# Processo COVIR 00390-00011349/2022-26

**Endereço:** Setor de Habitações Individuais Geminadas Sul - SHIGS 715 Bloco I Lote 60, Plano Piloto/DF

**Irregularidade na aprovação do projeto arquitetônico de 27/04/2016 no que se refere à utilização da cobertura para usos que extrapolam o permitido, caixa d'água, inclusive com caracterização de um pavimento entre o pavimento superior e o compartimento de caixa d'água.**

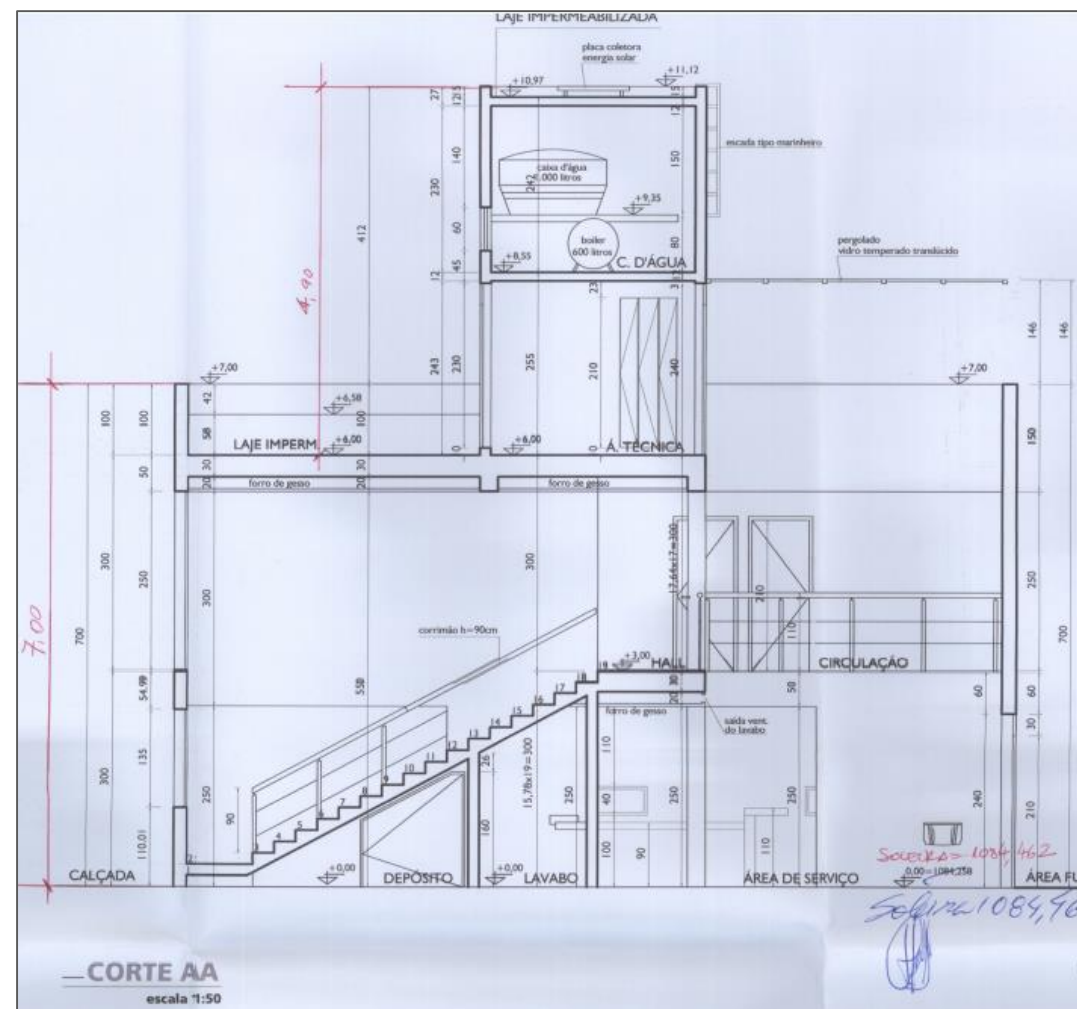
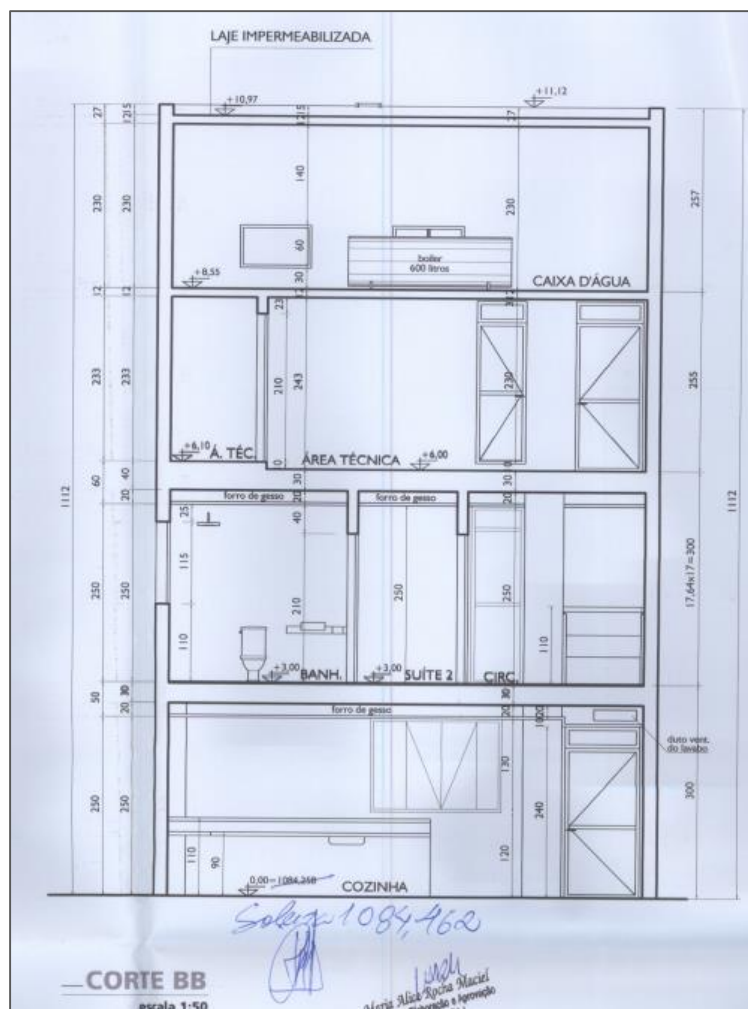
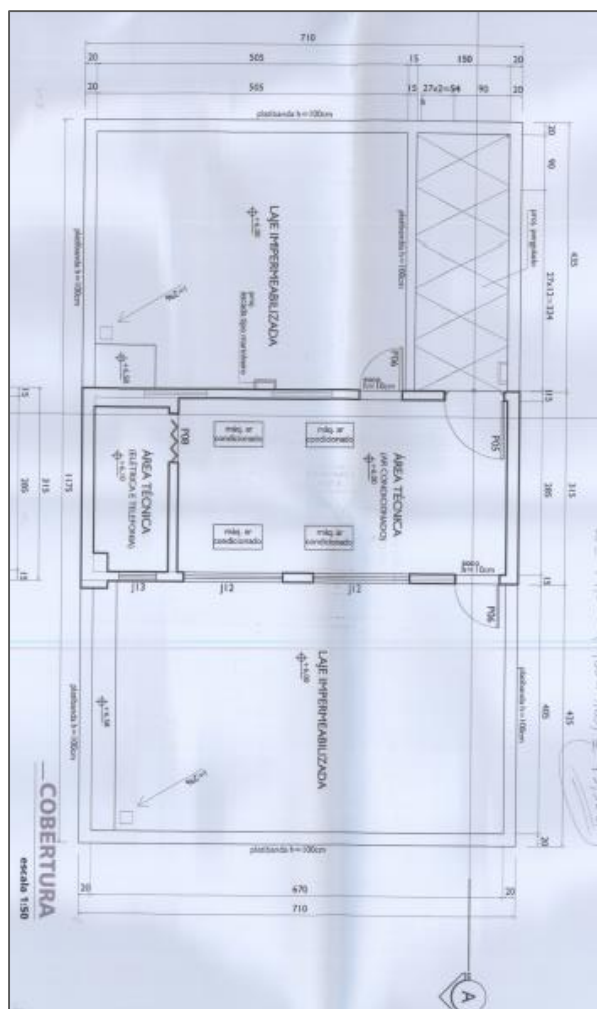
Item 5 - "Máximo de pavimentos permitidos: 2"

Item 12.2 - "É proibida a utilização da cobertura, salvo para caixa d'água".

## Irregularidade na aprovação acerca da altura máxima da edificação.

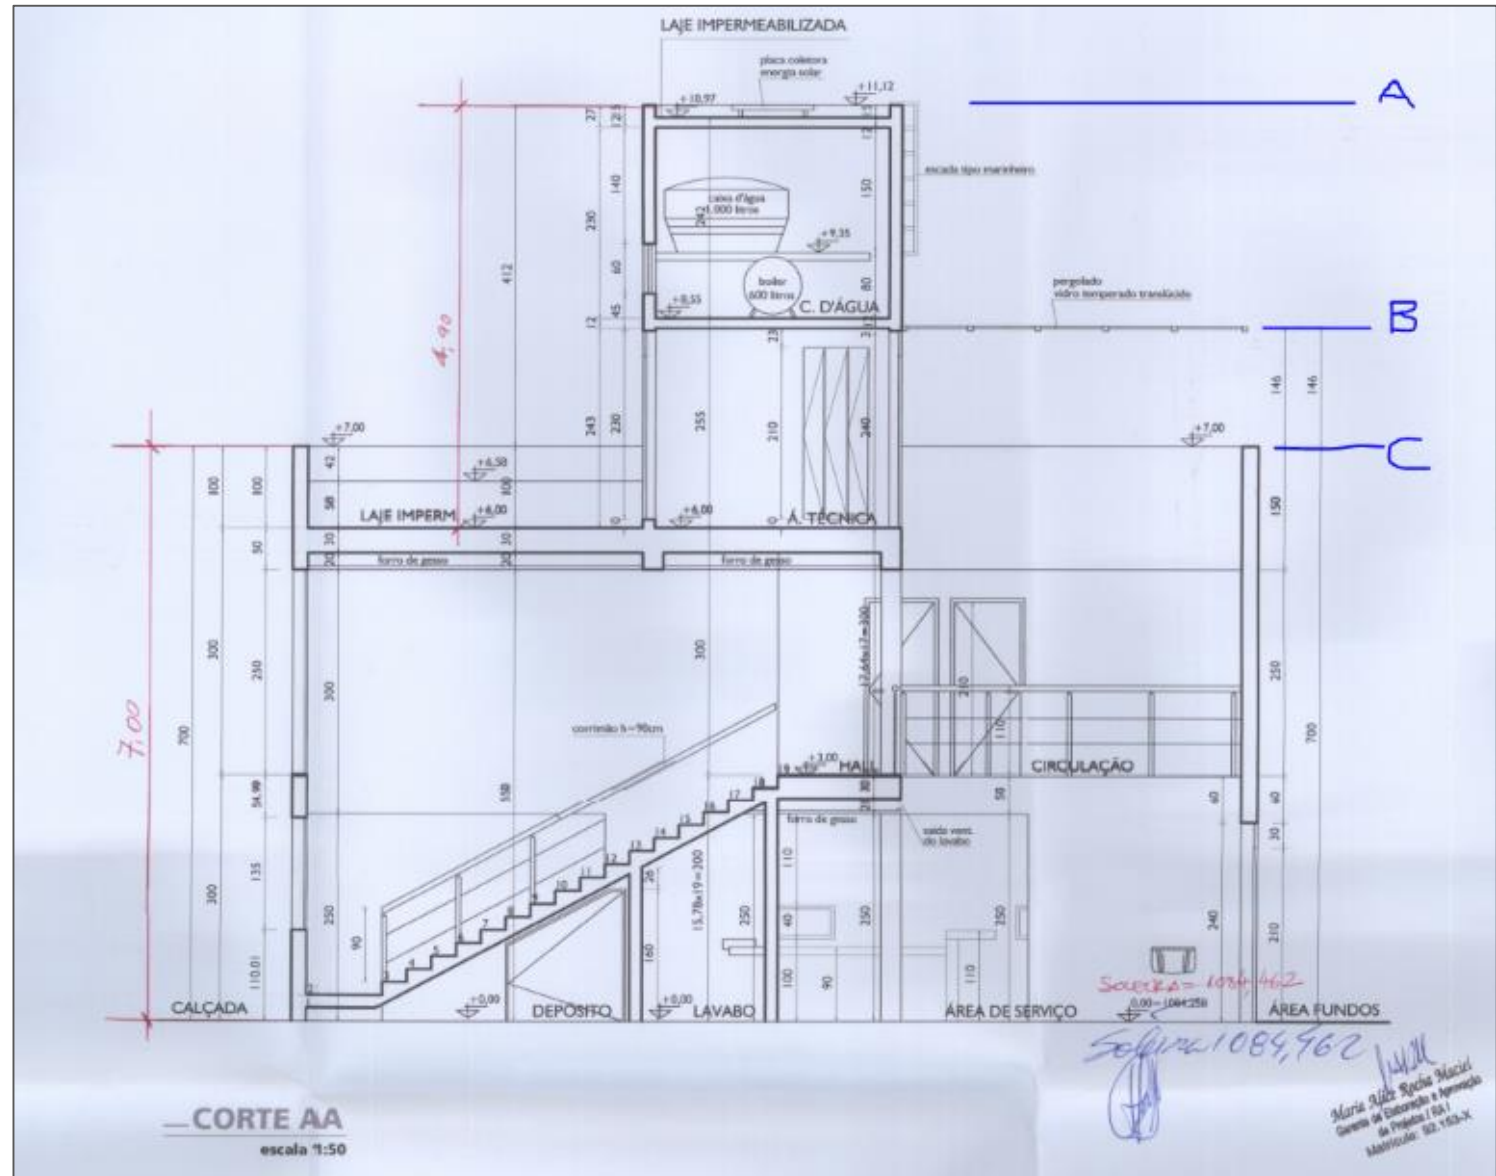
O item 6 da NGB 40/87 estabelece que a altura máxima da edificação permitida deve ser de 7,00m, medida a partir da cota de soleira

A - a altura da edificação incluída a caixa d'água (10,90m)

B - a altura do pergolado coberto (8,46m)

C - a altura da platibanda (7m)

Corte AA

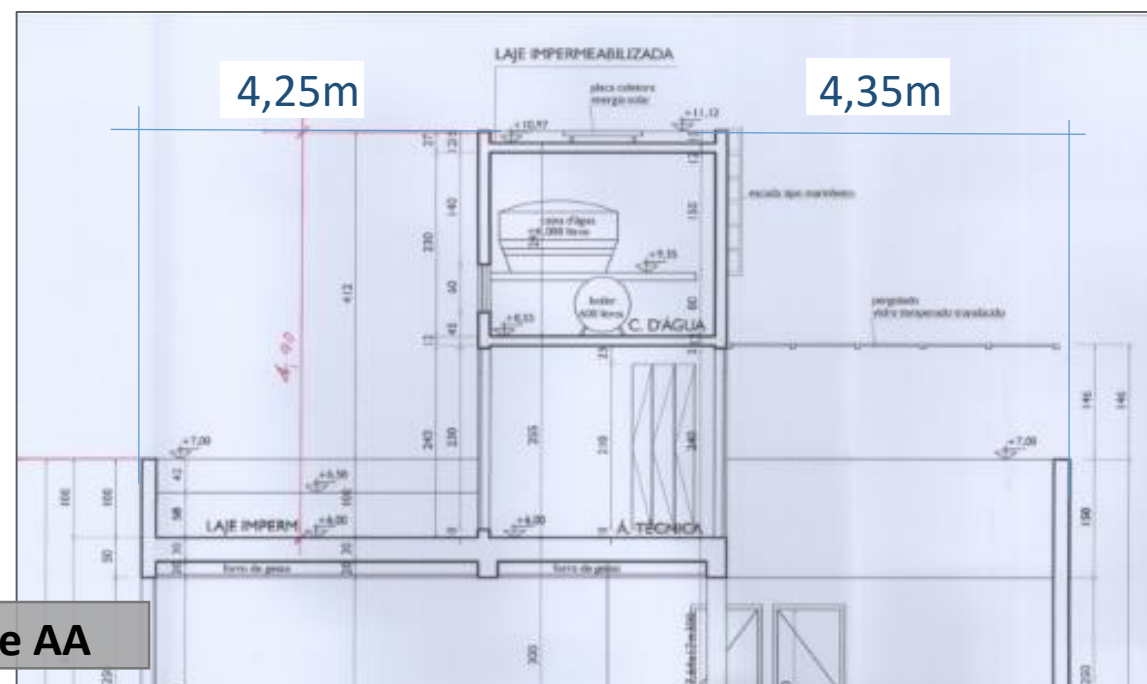
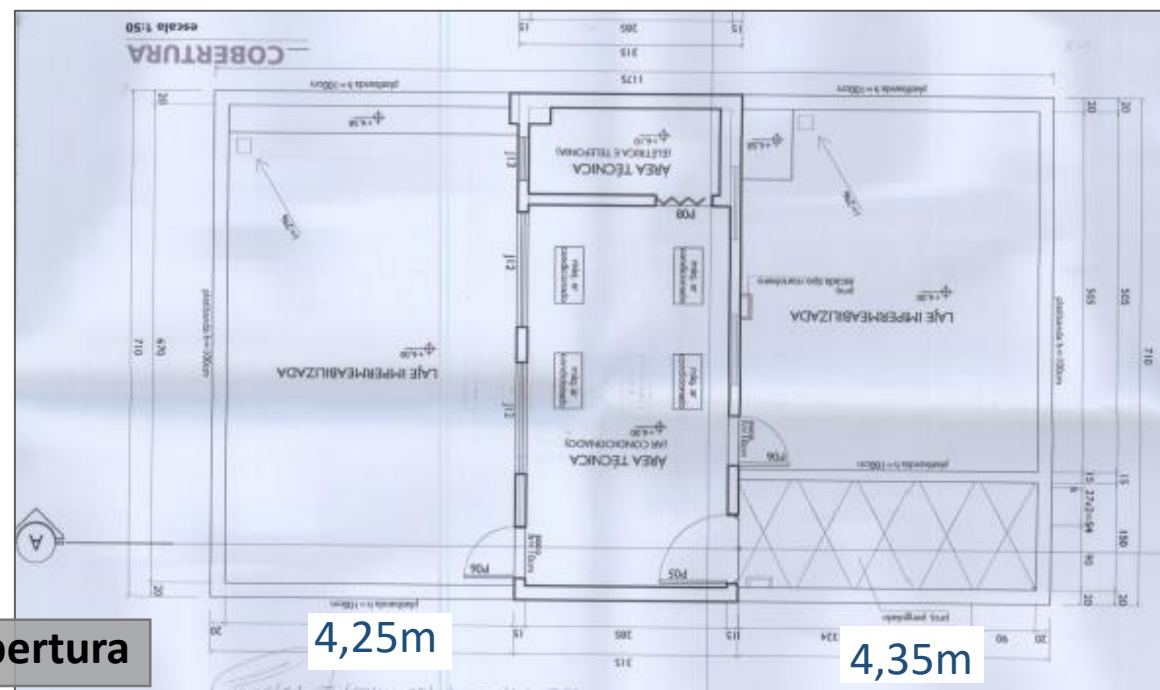
## Irregularidade na aprovação acerca da relação entre altura do volume da caixa d'água e sua distância em relação às fachadas frontal e posterior.

7,00m (sete metros), a partir da cota de soleira fornecida' pela Divisão de Topografia e Cadastro - DTC/DeU/SVO, excluindo **caixa d'água, cuja altura não ultrapasse sua distância às fachadas frontal e/ou posterior** devendo fazer parte do conjunto arquitetônico.

Em projeto estava com 5,12m, em vistoria verificou-se que o volume da caixa d'água apresenta **4,90m de altura** ao mesmo tempo em que **dista 4,35m e 4,25m das fachadas posterior e frontal, respectivamente.**

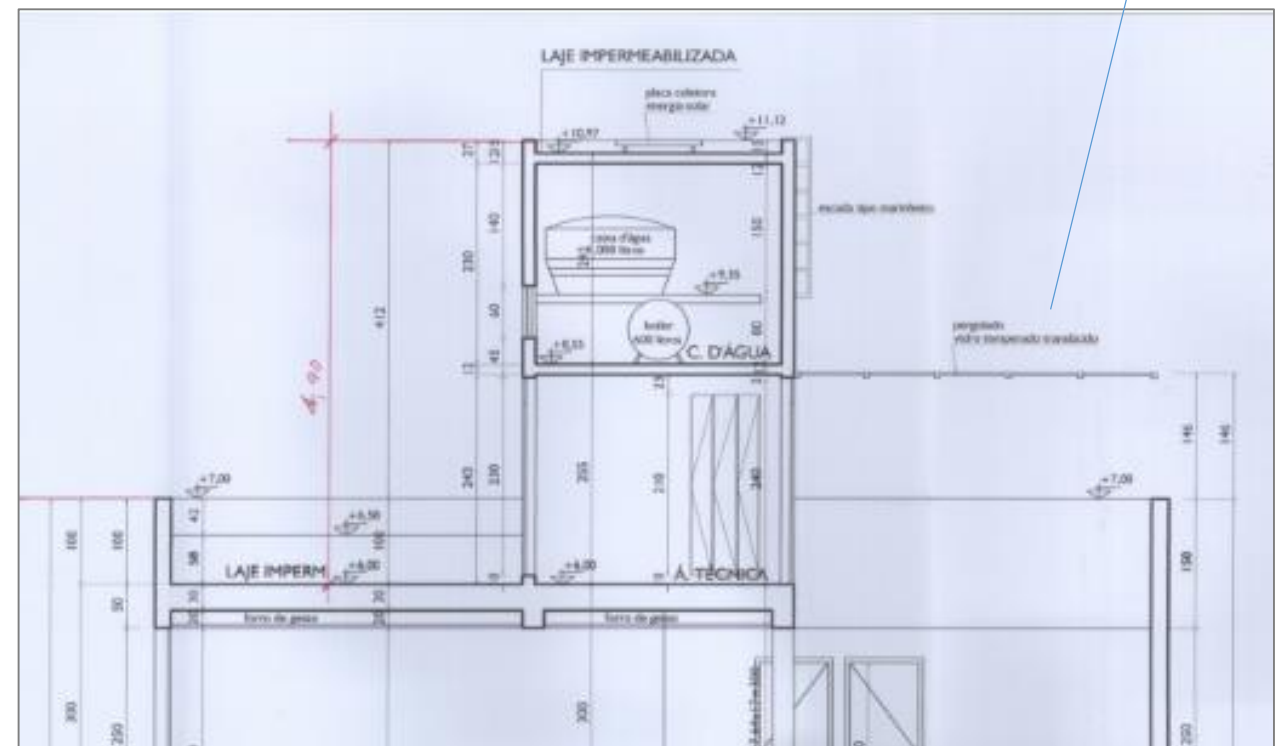
**Irregularidade na aprovação ao permitir a cobertura da área descoberta prevista para ventilação e iluminação.**

É obrigatória a existência de áreas internas descobertas para ventilação e iluminação, segundo prismas retos, com largura mínima de 1,50m.

7.2. Os prismas devem, obrigatoriamente, atingir a parte superior da edificação a partir do pavimento a que servem.

pergolado  
vidro temperado  
translúcido

Conforme corte AA, o prisma de ventilação está coberto com pergolado e vidro translúcido, entretanto há abertura para ventilação na fachada posterior.

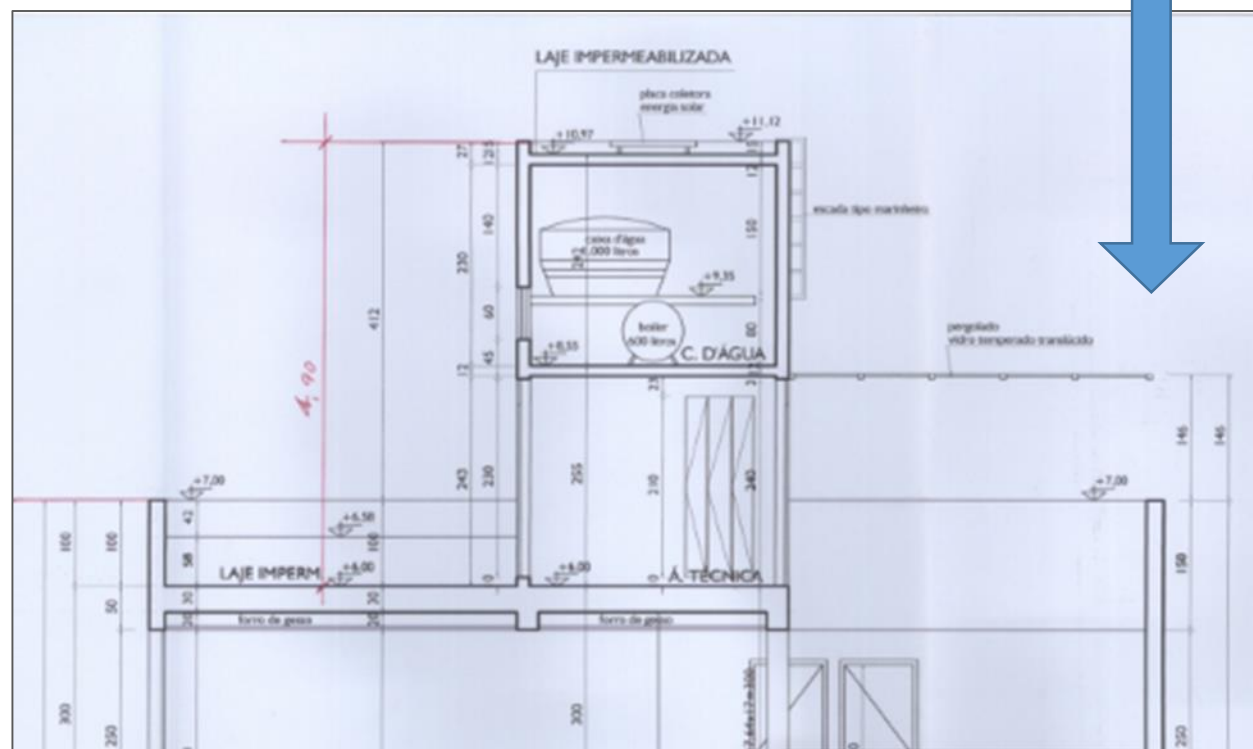
toldo não apresentado em projeto reforça desvio de uso do compartimento “áreas técnicas”

parede lateral fecha abertura de aeração
